Réf. DPC : 2283-0001/07/2022-181PU (corr. DPC : P.-Y. LAMY)  
Réf. CRMS : GM/JET20001/692\_PREALAbbaye\_Dieleghem  
Annexe : 1 dossier

Objet : JETTE. Rue Tiebackxstraat ,14. Ancienne prélatrice de l'Abbaye de Dieleghem. Masterplan.

### Avis préalable de la CRMS

Implantation historique de l'abbaye (rouge) et nouveaux volumes ( documents extr. du dossier de demande)

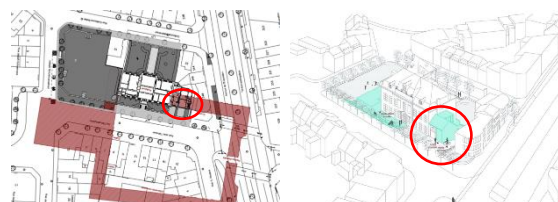
La CRMS souscrit à la suppression des constructions des années 1970 et de la conciergerie de 1949 car elles n'ont pas d'intérêt sur le plan patrimonial. Elle approuve également le principe de leur remplacement par une construction contemporaine qui intègre la travée conservée de la façade des anciennes écuries. Sans s'opposer à l'idée d'une grande transparence dans le traitement de ce volume, la CRMS demande d'entamer une réflexion approfondie sur l'expression architecturale de ce nouveau volume pour permettre une intervention de qualité. Dans ce cadre, on pourrait aussi envisager de restituer ou d'évoquer de manière contemporaine une ou plusieurs travées de la façade des écuries.

Nouveau volume (documents extr. du dossier de demande)

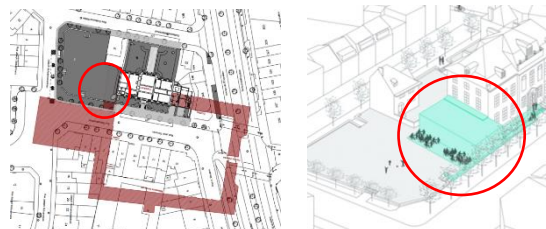
En ce qui concerne la nouvelle entrée principale, la CRMS ne s'oppose pas au principe de la localiser dans ce nouveau volume, dans le but de rationaliser et d'améliorer l'accessibilité. Elle estime cependant que la question des entrées mérite d'être étudiée plus finement (voir aussi la question des abords) et que les dispositifs d'accès de type rampe etc doivent être mutualisés au maximum pour desservir les différentes fonctions.

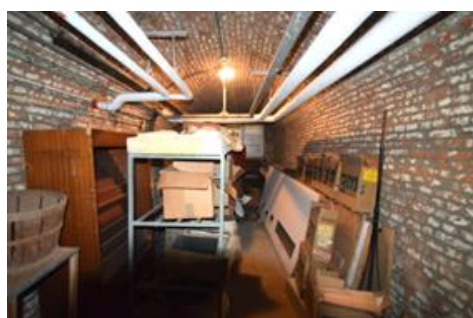
La CRMS souscrit au principe de la construction de ce nouveau volume. En ce qui concerne son implantation exacte, la Commission estime qu'elle dépendra du projet architectural et de son expression. A cet égard, d'autres pistes d'implantation pourraient être examinées, comme par exemple une implantation dans l'alignement de la façade principale de l'abbaye ou une extension évoquant l'orangerie ayant existé à cet endroit pendant l'époque 'Capart' (1898-1920).

*Implantation de l'ascenseur dans le sous-sol et cave voûtée existante (documents extr. du dossier de demande)*

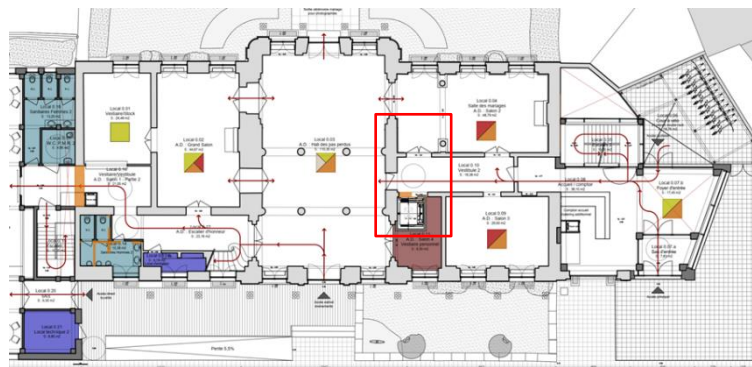
*La CRMS reconnaît la nécessité d'installer un ascenseur dans le bâtiment pour pouvoir répondre au programme culturel et social et pour assurer l'accessibilité PMR. Malgré l'impact sur les maçonneries du sous-sol, elle estime que l'implantation envisagée constitue l'endroit le moins dommageable pour le patrimoine. Déplacer l'ascenseur à l'extérieur serait en effet plus impactant car, outre un impact visuel important, cela nécessiterait d'ouvrir des maçonneries extérieures et pourrait entraîner une modification des corniches. Dès lors, elle souscrit au principe de cet ascenseur pour autant que le projet détaillé puisse confirmer sa faisabilité et que l'opération puisse se faire sans risque de compromettre la stabilité du monument.*

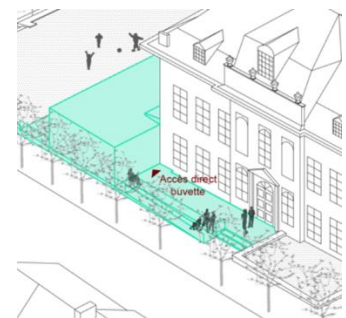
Il semblerait que les décors de la salle des mariages pourraient être restitués de manière fidèle moyennant des sondages supplémentaires. La CRMS encourage cette démarche qui devrait être intégrée dans un projet global de réaménagement et de restauration de l'intérieur.
